TETÁ
ARANDUPY
Nashikua
SECRETARÍA
NACIONAL
DE CULTURA

Nota SNC/SG N° 293 /2022

INFORME DBC N° 08/2021

VERIFICACIÓN DE LAS OBRAS DE RESTAURACIÓN Y PUESTA EN VALOR DEL TORREÓN JESUÍTA DE SANTA ROSA DE LIMA - MISIONES

IMAGEN 3: Vista actual. Se verifica el desmonte de la pilastra que soportaba las campanas.

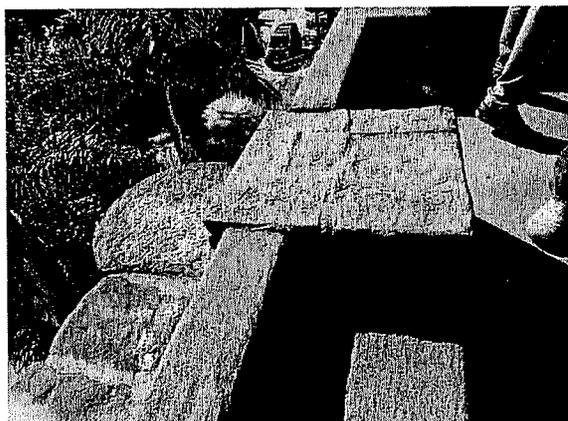
CUESTIONAMIENTO 5: Instalación de las campanas.

En la visita técnica se verificó el desmonte de las pilastras y el retiro de las campanas del sitio pre existente, además de su reubicación en el remate de la estructura metálica incorporada, acciones que **NO** forman parte de las intervenciones previstas en el Protocolo Aprobado.

Como consecuencia de dichas intervenciones se generó un daño al Bien debido a la alteración de la imagen incorporada en el imaginario de la comunidad santaroseña y de la Nación.

CONSIDERACIONES DE LA DBC-SNC: El protocolo aprobado indica respecto a las campanas: Se debe realizar:

- Investigación previa: con el fin de determinar el tipo de ataque que sufre y definir los productos a utilizar.
- Limpieza y desengrasado.
- Estabilización de la pieza.
- Protección de las piezas de acción directa ya que las mismas continuarán expuestas a los agentes climáticos.

IMAGEN 5: Imagen actual. Las campanas son imperceptibles desde el exterior. La intervención alteró la imagen y consecuentemente el valor simbólico del bien.

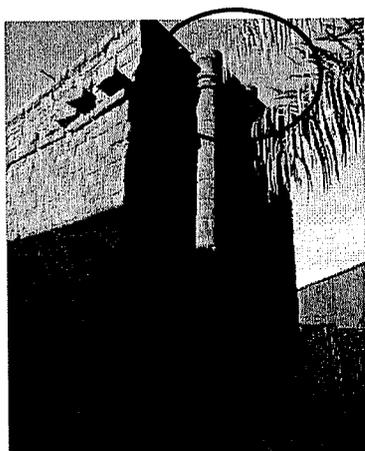
En las IMÁGENES 1 y 2 se verifica que el campanario del Torreón constituye un símbolo de identidad de la Ciudad de Santa Rosa, incorporado en imágenes de promoción turística, cultural y política, ya que incluso forma parte del logo del Municipio.

Escalera introducida con el desmante de piezas del muro.

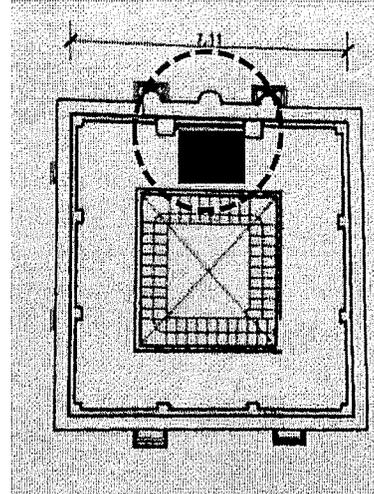
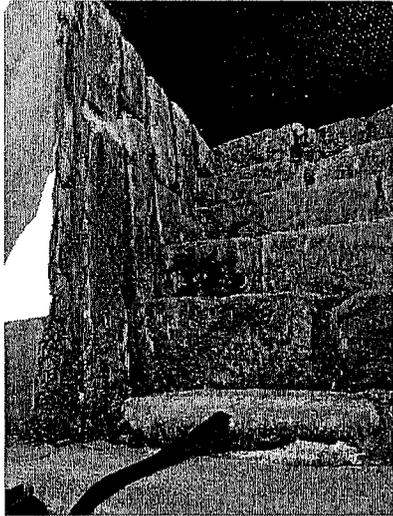
3.13. La introducción de una escalera en el muro, con el desmonte de los componentes del mismo, generando una alteración a su estado inicial. Se carecen de registros del proceso de ejecución, además, **NO** forma parte de las intervenciones previstas en el Protocolo aprobado.

F.07: Ubicación del Torreón Jesuita. (Fuente: Última Hora)

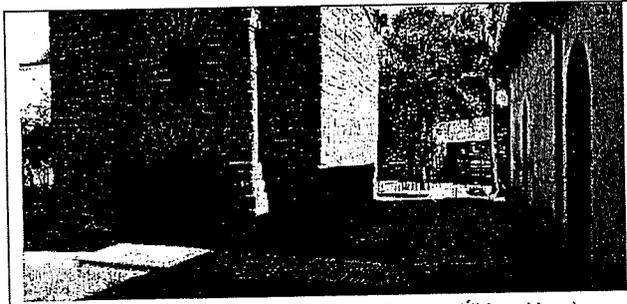
La comunidad cuestiona la implantación de la reja metálica en el frente y las laterales del Torreón. Los argumentos presentados deben ser analizados y decidir sobre su necesidad o no.

Estas rejas están incluidas en las planillas del Protocolo en el ítem 7, sub ítem 7.1: “Vallado Perimetral y soportes metálicos según diseño”. Del mismo modo, este ítem también se incluye en la planilla de la empresa MLLV Constructora, ítem 55, código 72101703-007: “Vallado perimetral con rejas de hierro, caños...”.

F. 23: Imagen de la propuesta de escalera. Lamina 5. Diferente de la escalera instalada.

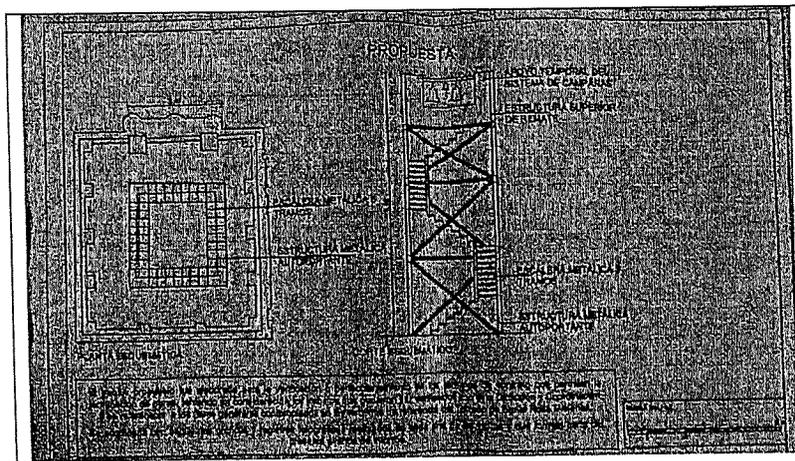
Esta escalera, de acuerdo con las observaciones in loco, presenta serios problemas de seguridad. Se observa la discrepancia entre el proyecto presentado y el elemento construido, completamente fuera de las especificaciones dadas por el diseño.

El anclaje de las gradas en la estructura vertical, de hierro, en el momento de su uso, ayuda en la inestabilidad del conjunto y con el tiempo irá fragilizando los puntos de suelda de sus componentes. Es necesario, por principio estructural y por ende, de seguridad, considerando su uso, visitas y campanario, instalar los elementos necesarios para que se obtenga mayor rigidez en toda su extensión.

F. 32: Imagen antigua mostrando la baranda de protección.
(Foto cedida por el Sr. Carlos Amarilla.)

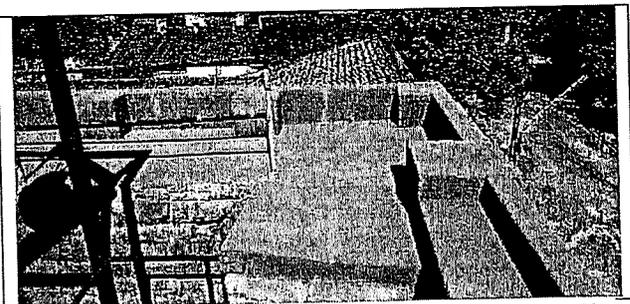
No se observan en ninguna de las dos planillas de presupuesto referencias sobre la implantación de baranda de protección en el referido nivel del edificio. Este es otro ítem que la ciudadanía reclama cuando hace referencia a la entrega de una obra que aún no está concluida. Es necesario retirar los restos de la antigua baranda y sustituirla por otra similar.
